2007年2月

株式会社 椿本チエイン
常務執行役員
チェーン事業部営業統括担当
近藤 正人

つばきトップチェーン用プラレール PR形Aレールの販売中止のご案内

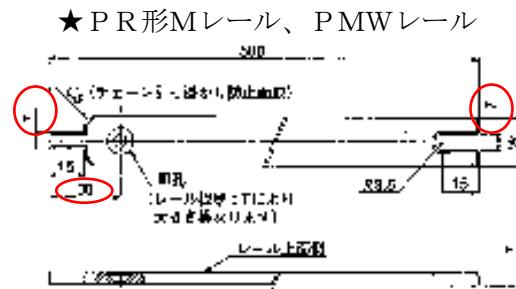
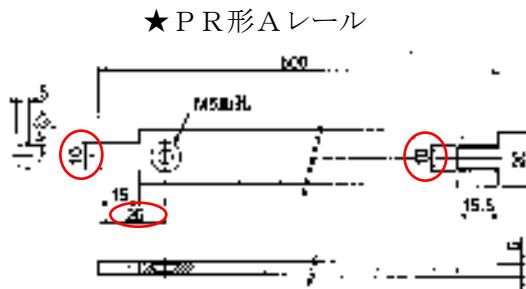
PR形Aレールの凹凸形状とネジ取付穴位置は、弊社カタログ記載のPR形MレールとPMWレールとでは異なります。PR形レールを取替える場合ご注意ください。

(下図の赤丸を参照ください。)

ドライ条件専用の耐摩耗仕様（廉価タイプ）であったPR形Aレール（色：イエロー）の代替品には、PR形Mレール（色：ブルー）またはPMWレール（色：ホワイト）をご検討ください。
